1 - RF CASAN N°:	2 - Data	da Fiscalização:	3 - Con	cessionária Fiscalizada:		
103/2023 11/07/20)23	Rio+ Sa	Rio+ Saneamento		
4 - Endereço da Fiscalização: Rua Silva Drumound, n° 15		5 - Bairro(s): Centro		6 - Município: Carapebus		
7 - Objetivo da Fiscalização):					
Descrever e detalhar as concargo da Concessionária Rio-			a de Esgo	otamento Sanitário de Carapebus, a		
A ação de fiscalização dire conformidade do sistema aud		izada por profissiona	is credenc	iados, visando determinar o grau de		
8 – Representes designados Thiago Sá Freire – gerente de Lucas Rachid- Coordenador Marlon dos santos Operacional	Operações	s ções				
9 – Descrição do(s) fato(s) r	elevante(s) encontrado(s) na	fiscalizaçã	io:		
Conforme Relatório e docum	nentação fo	otográfica em anexo.				
10 - Norma(s) Aplicável(eis):					
ABNT NBR 12209/2011 - Pr	ojeto de E	stação de Tratamento	de Esgoto.			
ABNT NBR 12208/2020 – Pr	rojeto de E	Estação de Bombeamer	nto ou de E	stação Elevatória de Esgoto.

15 – DESCRIÇÃO DO SISTEMA DE ESGOTAMENTO SANITÁRIO DE CARAPEBUS

FOTO 4

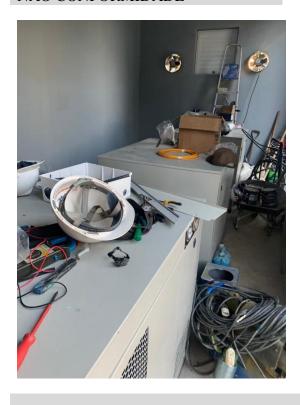
NÃO CONFORMIDADE

Não há.

Local

Compartimento destinado aos sopradores.

- Em fase de conclusão de obra
- Providênciar a conclusao da obra.
